Oficio N° 11545 de 15 de septiembre de 2020

Ref. Expediente N° NC2019/0012492

TÍTULO DE LA SOLICITUD: “PERFIL PARA LOZAS ALIGERADAS”

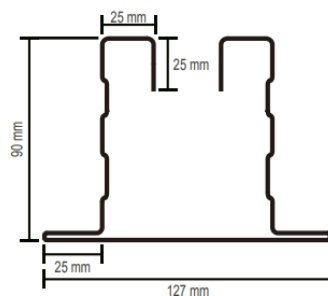
Asimismo, el documento D3 divulga las características de las reivindicaciones dependientes así:

- Reivindicación 4: El perfil presenta acanaladuras (15) (Folio 8, cuarto párrafo).
- Reivindicación 5: El perfil es cuadrado, es decir, relación 1:1 (Fig. 1).

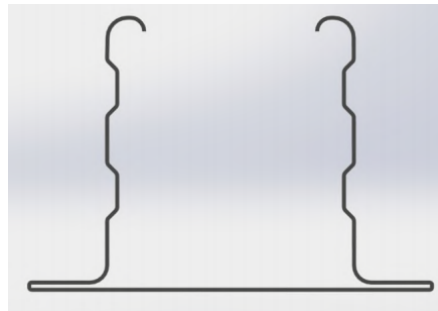
Asimismo, el documento D4 divulga las características de las reivindicaciones dependientes así:

- Reivindicaciones 4 y 5: Este presenta relación 1: 1 y refuerzos en las paredes laterales:
